Turbo

Motorkód: CBBB / CEGA

A csatlakozó a turbó sűrítőházához megváltozott!

Bild 1

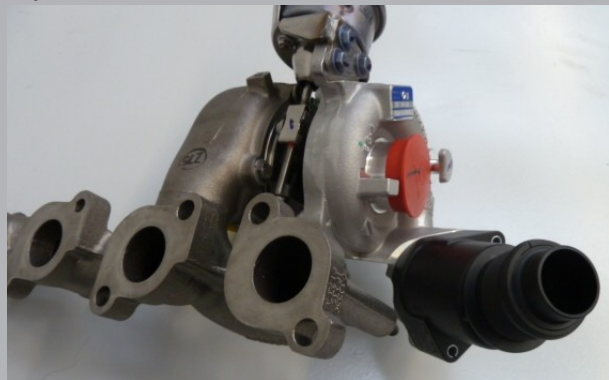
volt beépítve, szükséges egy kiegészítő hangcsillapító beépítése D950072 (lásd 2 kép), hogy az új T915501 (53039880207 / 03L253056C) turbó beépíthető legyen!

Csillapító D950072
